COLLAUDO FUNZIONALE

**Via Vicenza n.11
San Vito di Leguzzano
36030**

CODICE ELABORATO	OGGETTO ELABORATO	DATA
U	COLLAUDO FUNZIONALE	18/07/2025

Equipe srl Comune di San Vito di Leguzzano Provincia di Vicenza		
ART. 25, COMMA 8, DELLA L.R. N. 3/2000 E SS.MM.II. COLLAUDO FUNZIONALE		
COLLAUDO FUNZIONALE	Emissione:	18/07/2025

Figura 3. Pozzetto e relativo pallone otturatore gonfiabili installato al posto della valvola manuale allo scarico in pozzo perdente nel piazzale ovest

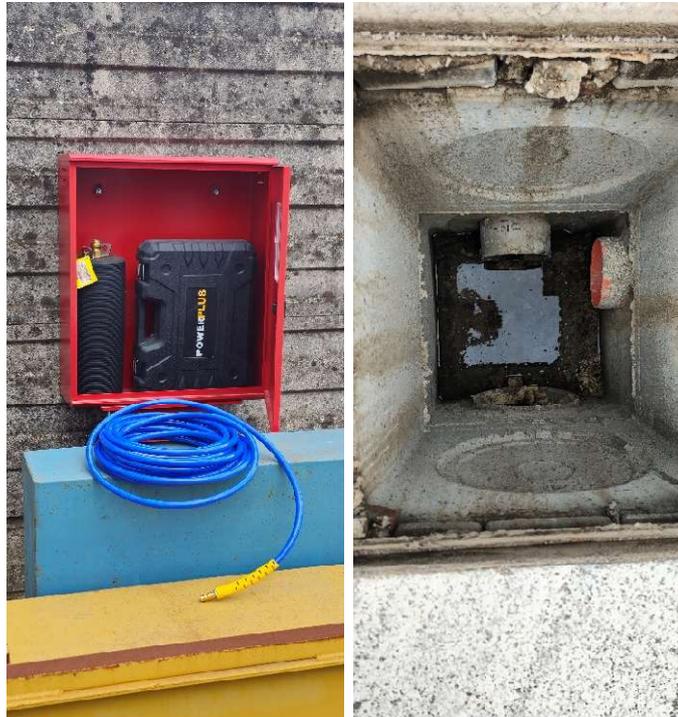
Al posto delle valvole sono stati realizzati dei pozzetti presidiati da appositi palloni otturatori gonfiabili; tali palloni risultano regolarmente stoccati nei pressi dei due pozzetti, unitamente alle unità addette al loro gonfiaggio, come da fotografie in Figura 2 (conferimento in fognatura nei pressi dell'ingresso) e Figura 3 (conferimento in pozzo perdente nel piazzale ovest).

Si ritiene tale modifica non sostanziale, ed anzi migliorativa, in quanto le valvole manuali richiedono una più attenta manutenzione al fine di prevenire il rischio di loro inceppamenti/bloccaggi nel momento del bisogno; come tale la si ritiene accoglibile in sede di collaudo funzionale.

Figura 5. Particolare della planimetria scarichi inclusa nel Progetto Approvato; si notino le canalette per l'intercettazione di eventuali colaticci dalle aree di stoccaggio fanghi

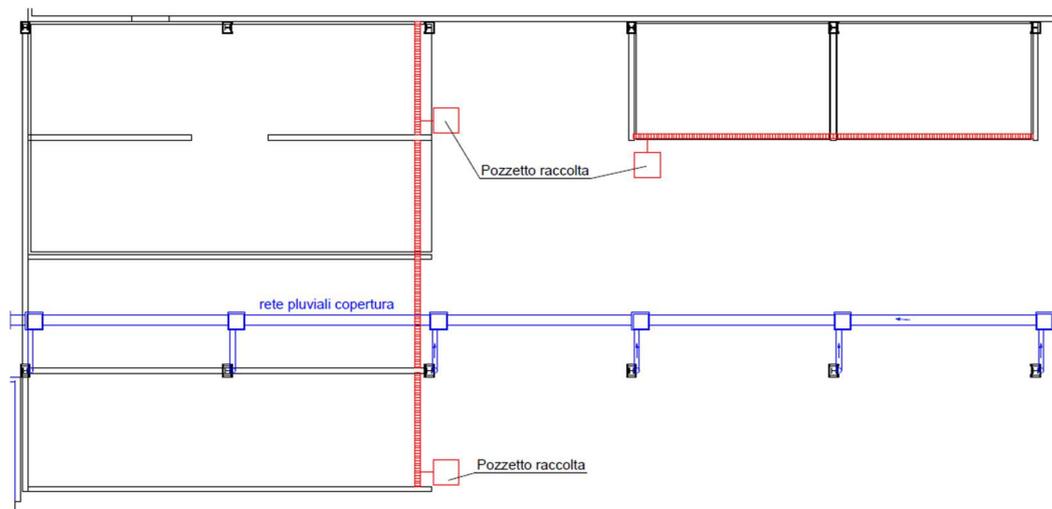
3. Il Progetto Approvato prevede la realizzazione di canalette e pozzetti ciechi di intercettazione/raccolta di eventuali colaticci a servizio delle aree di stoccaggio dei fanghi; si riporta in Figura 5 un particolare dell'Allegato grafico 2 rev.1 - Planimetria acque di cui al Progetto Approvato, che evidenzia il particolare in questione.

Tali canalette non risultano realizzate.

Tuttavia, la cosa si ritiene giustificata, in quanto nel Progetto Approvato gli stoccaggi realizzati sono in ogni caso dotati di un cordolo per il contenimento di eventuali colaticci residui, come risulta dalla fotografia di Figura 6 (vedere anche Allegato 1).

Si ritiene tale modifica non sostanziale e come tale accoglibile in sede di collaudo funzionale.
